ORD. ELECTR. DOH BBIO N° 195

MAT.: Envía información solicitada en relación a RCA N°60/2009.

Mediante el presente, y de acuerdo a lo solicitado por Resolución del Antecedente, adjunto envío a usted la documentación que este Servicio cuenta en relación al proyecto "Extracción mecanizada de arenas del lecho del río Biobío para obras civiles" cuya DÍA fue calificada favorablemente por la RCA N°60/2009 al titular empresa INCHILE. A continuación se detallan los antecedentes adjuntos:

MINUTA
FISCALIZACIÓN EXTRACCIÓN MECANIZADA DE ARENAS DEL LECHO DEL RIO
BIO BIO PARA OBRAS CIVILES.

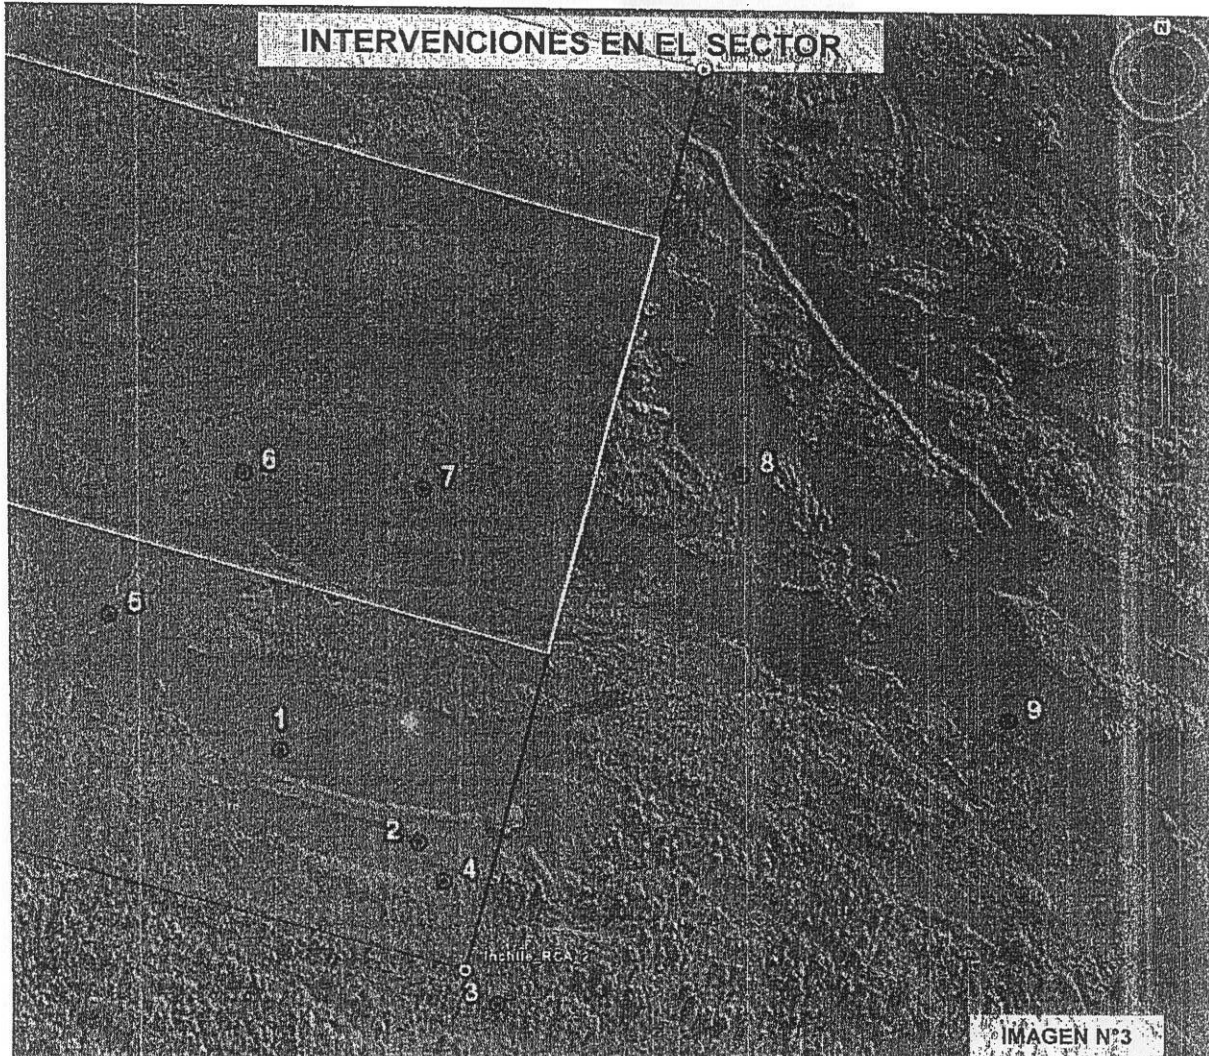
1. Independientemente del polígono de concesión indicado en la RCA 60, la extracción de áridos se encuentra ejecutada fuera del polígono autorizado técnicamente por la DOH-BIOBIO para el periodo 2009-2010, no cumpliendo con el punto N°4.1.2 del permiso ambiental sectorial incluido en la RCA.

2. De acuerdo al chequeo visual realizado en visita a terreno, se observó que la extracción de áridos se ha ejecutado a una cota inferior a la cota autorizada técnicamente por la DOH-BIOBIO para el periodo 2009-2010 (sobreexcavación), no cumpliendo con el punto N°4.1.2 del permiso ambiental sectorial incluido en la RCA 60.

5. No delimitación del polígono de extracción de áridos solicitado en punto 2 del ORD 36 que otorgó el permiso ambiental sectorial N°89 del Reglamento del Sistema de Evaluación de Impacto Ambiental.

Captada desde el punto 7 (sentido P-O)

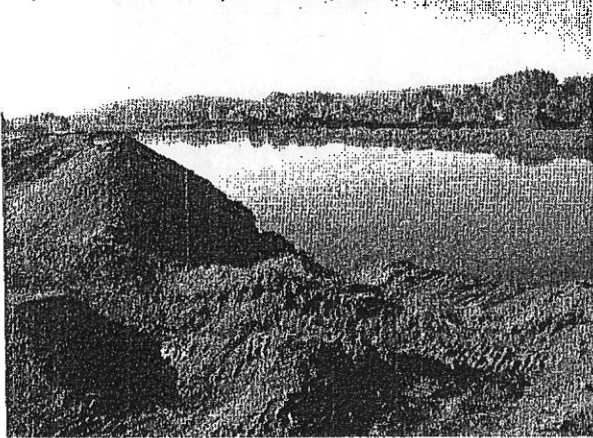
Independientemente del incumplimiento de la parte contractual del proyecto, puede visualizarse que dichas intervenciones se realizan fuera de la zona de extracción, es decir, fuera del polígono autorizado técnicamente por la DOH-BIOBIO para el periodo 2009-2010. Además se puede estimar que la profundidad de las excavaciones supera la cota autorizada técnicamente.

A continuación se presentan fotografías terrestres, captadas de acuerdo a la posición de los puntos indicados en la imagen N°3 anterior.
